3. ELEKTROTEHNIKA – NAČRT CESTNE RAZSVETLJAVE

naziv gradnje	UREDITEV KROŽNEGA KRIŽIŠČA "ZDRAVSTVENI DOM" NA G2-106/0264, RT-907/3602 IN LC 171051 V CENTRU KOČEVJA
kratek opis gradnje	CESTNA RAZSVETLJAVA V SKLOPU UREDITVE KROŽNEGA KRIŽIŠČA "ZDRAVSTVENI DOM" NA G2-106/0264, RT-907/3602 IN LC 171051 V CENTRU KOČEVJA

Zadeva: Poročilo o recenziji načrta s področja elektrotehnike – cestna razsvetljava

ODGOVORI POOBlašČENEGA INŽENIRJA NA RECENZIJSKO POROČILO

STOJNA MESTA SVETILK
KABELSKE TRASE CR

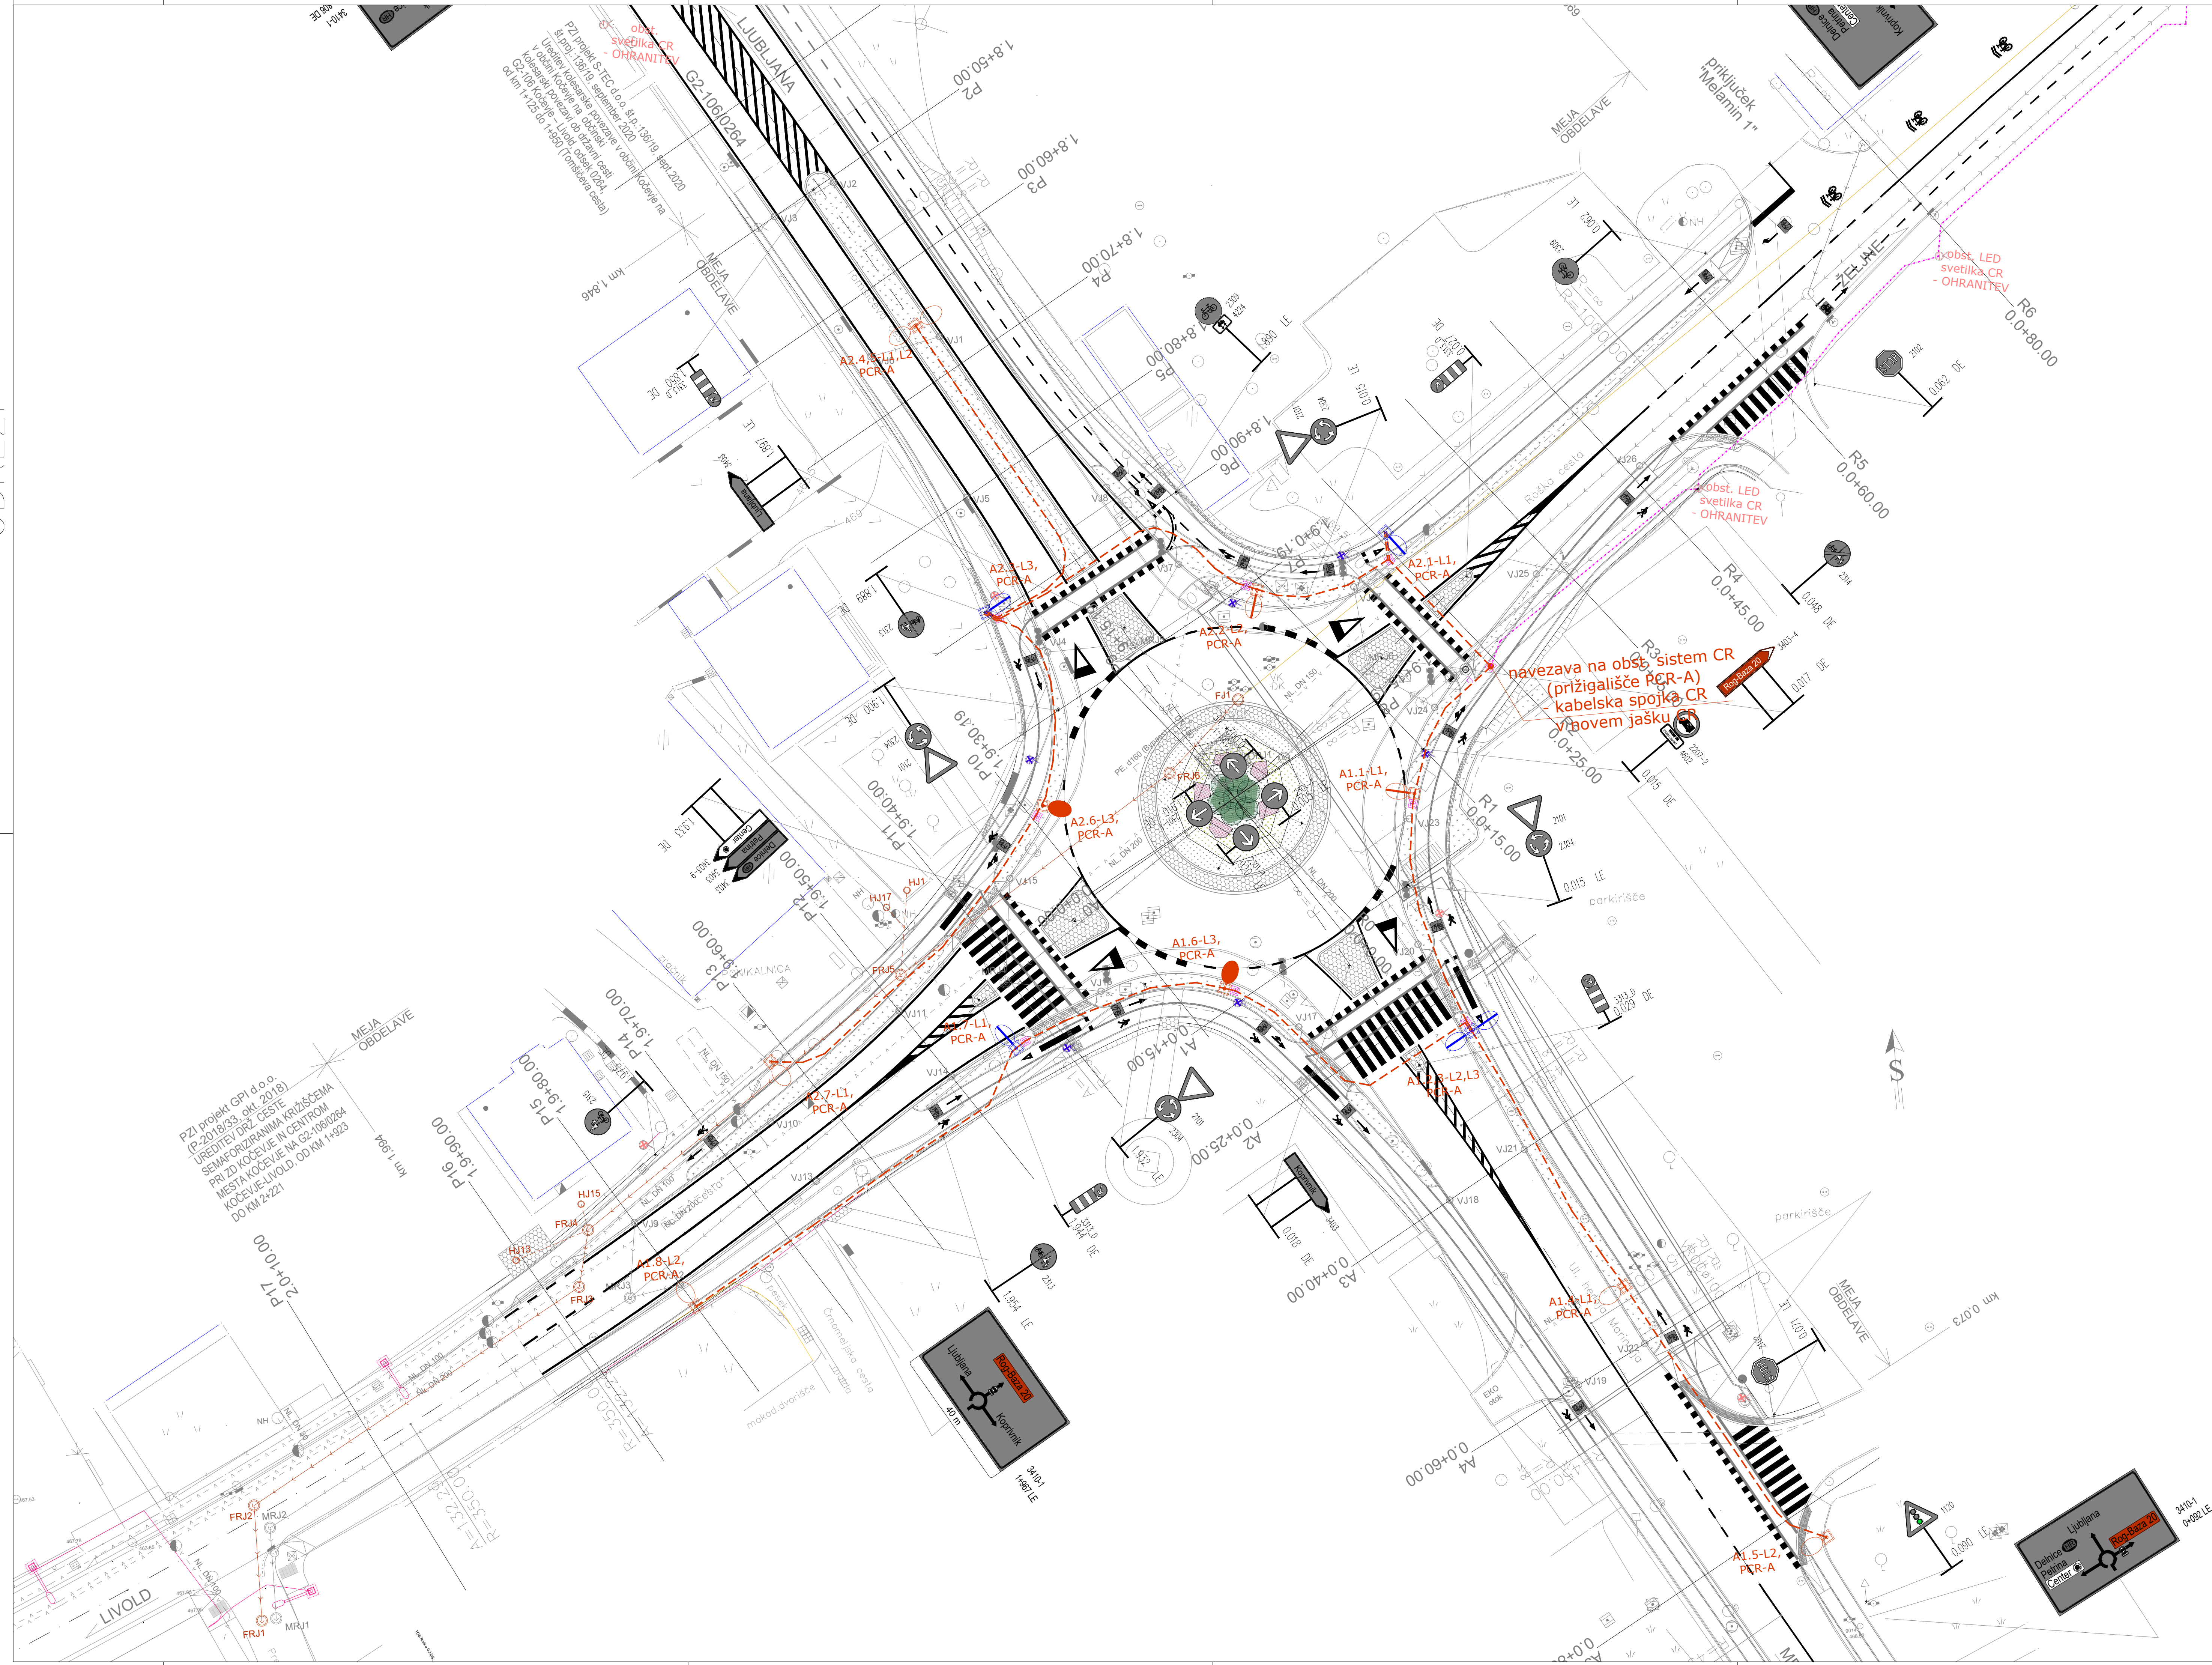
6. Situacija cestne razsvetljave
- kotirati razdaljo med kandelabri oz. podati točke zakoličbe (x, y)

Pripomba se upošteva – poda se točke zakoličb za kandelabre.

ZBIRNIK KOMUNALNIH VODOV
Z OZNAČENIMI KRIŽANJI CR

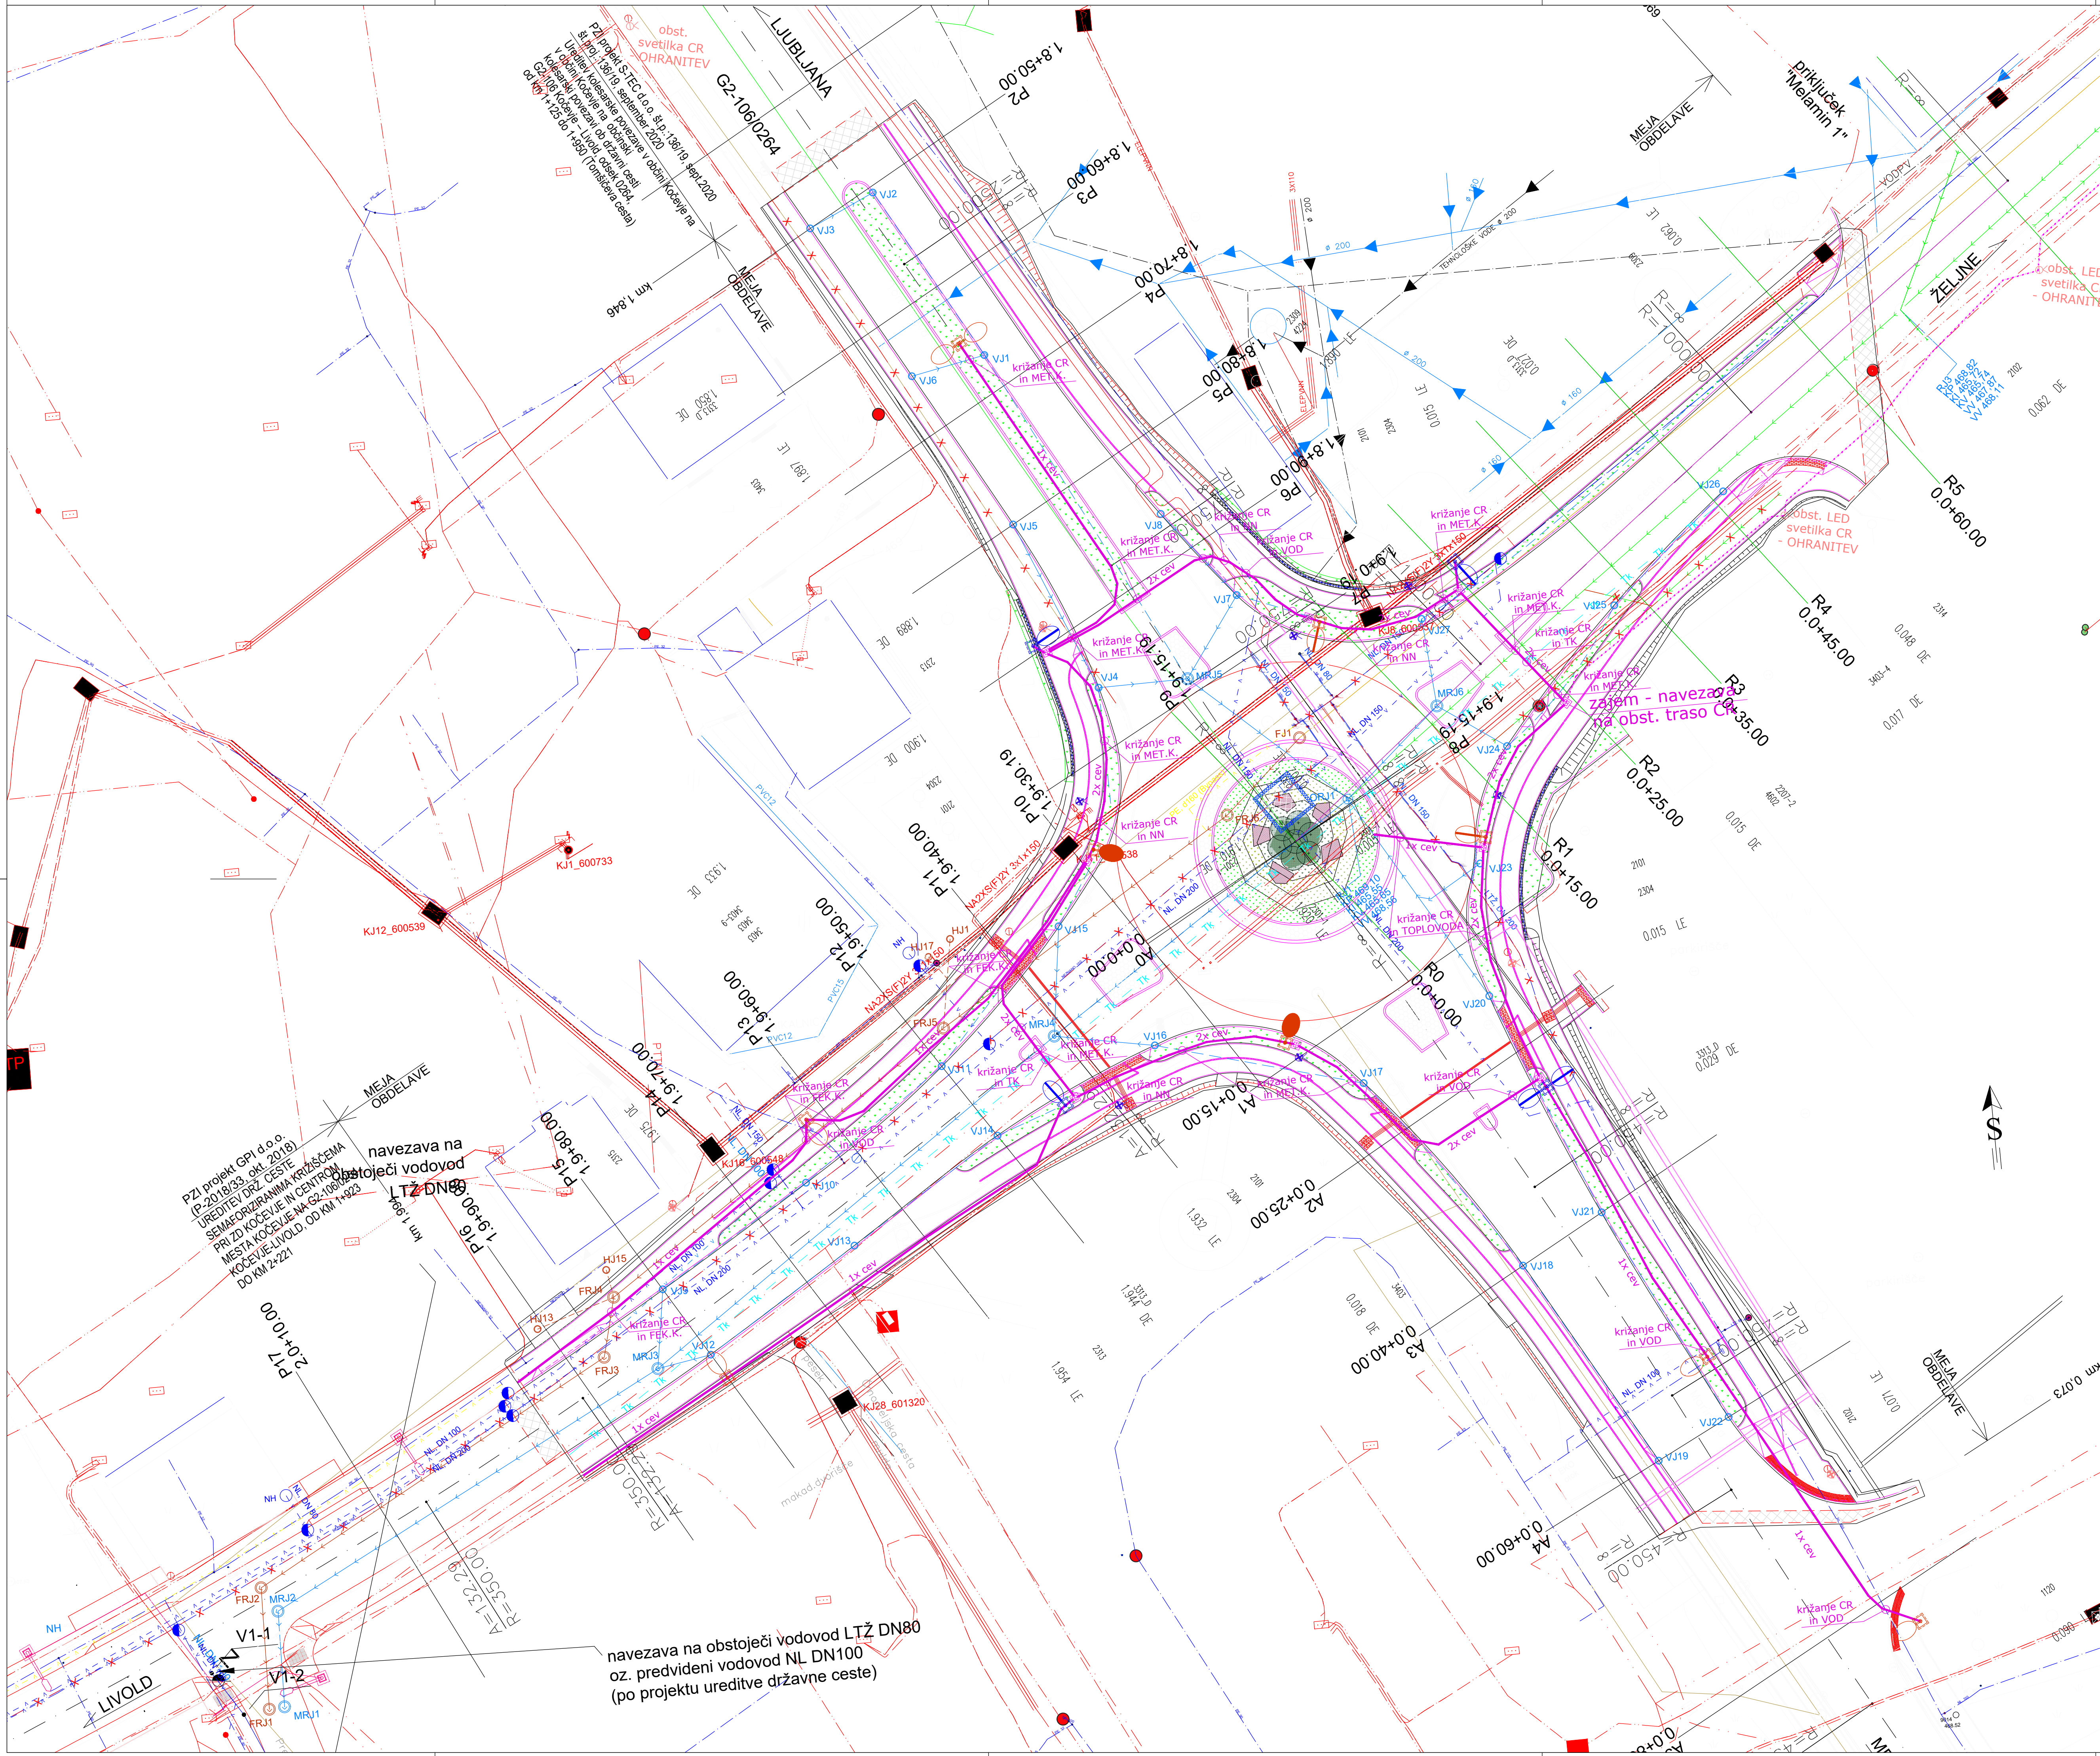
7. Dodati situacijo komunalnih vodov.

Pripomba se upošteva – doda se situacija komunalnih vodov.
